改善箇所説明図

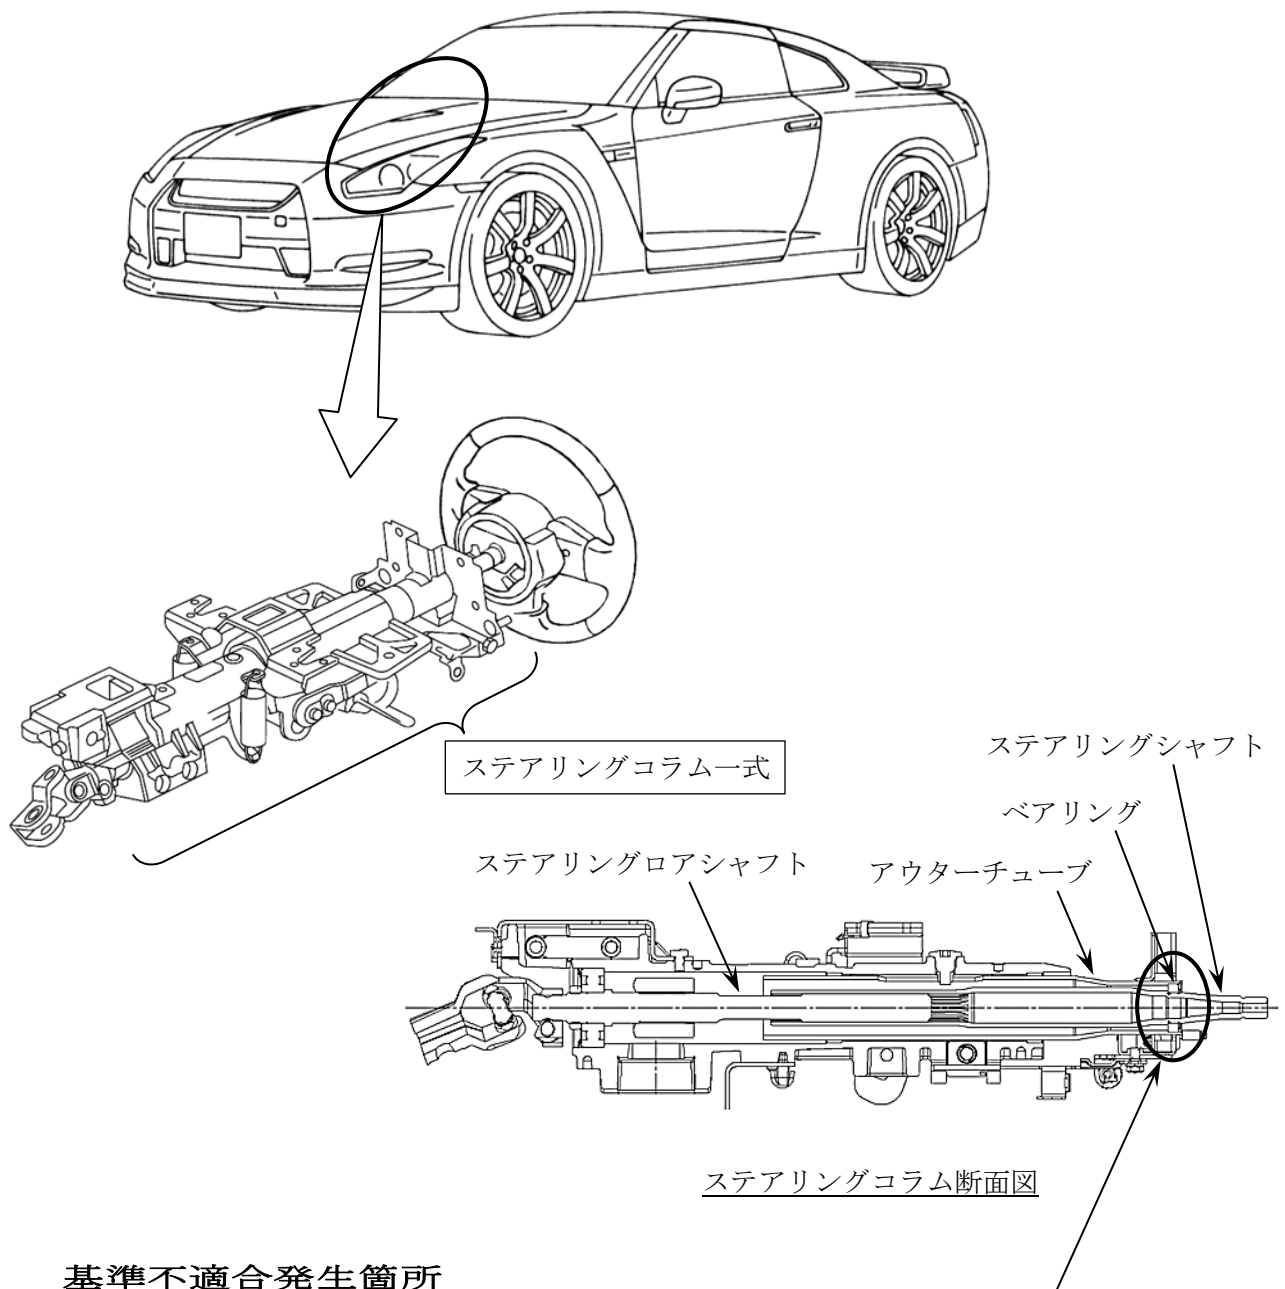
標準不適合発生箇所

ステアリングコラムにおいて、アウターチューブの真円度が不適切なため、内側のベアリングに掛かる荷重が不均一なものがある。そのため、そのまま使用を続けると、ベアリングが破損してハンドルの上下方向のガタが大きくなり、最悪の場合、ハンドル前後方向の固定ができなくなるおそれがある。

改善の内容

全車両、当該ステアリングコラム一式を良品と交換する。

識別：銀色のシールをモデルナンバープレートの上横に貼り付ける。
